沙河市中医院整体改建工程
环境影响补充报告

编制时间：二〇一八年四月

图 5.4-1 变更后污水处理工艺流程图

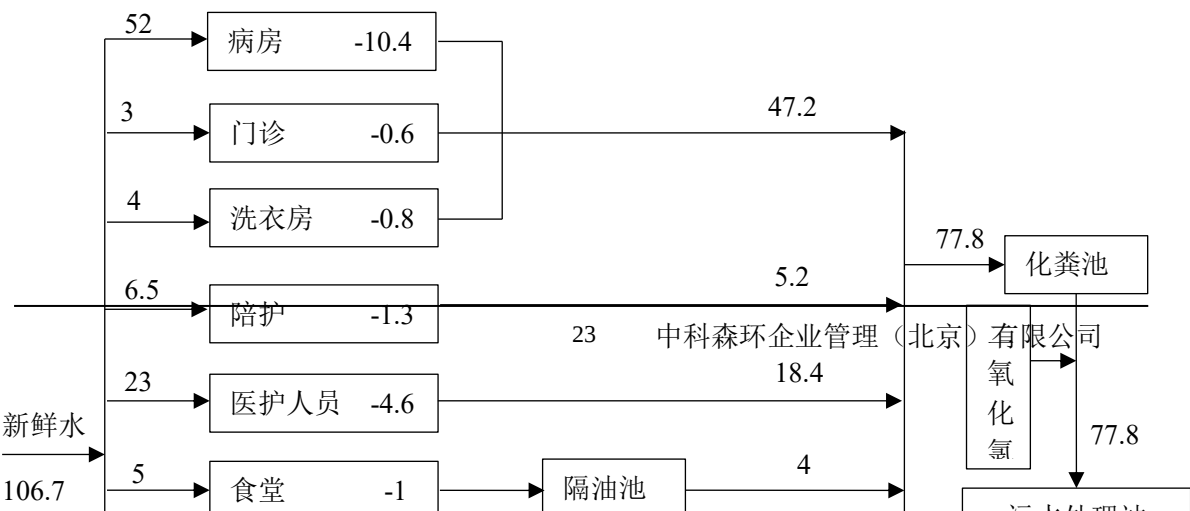
（3）污水处理站布置

原环评污水处理站布置为地埋一体式采用“A/O 生物氧化处理+消毒工艺”。

变更后采用地上一体式，使用二氧化氯发生器消毒，便于保养维护，提高污水处理效果，保证企业废水稳定达标排放。

变更后污水处理工艺见图 5.4-1。
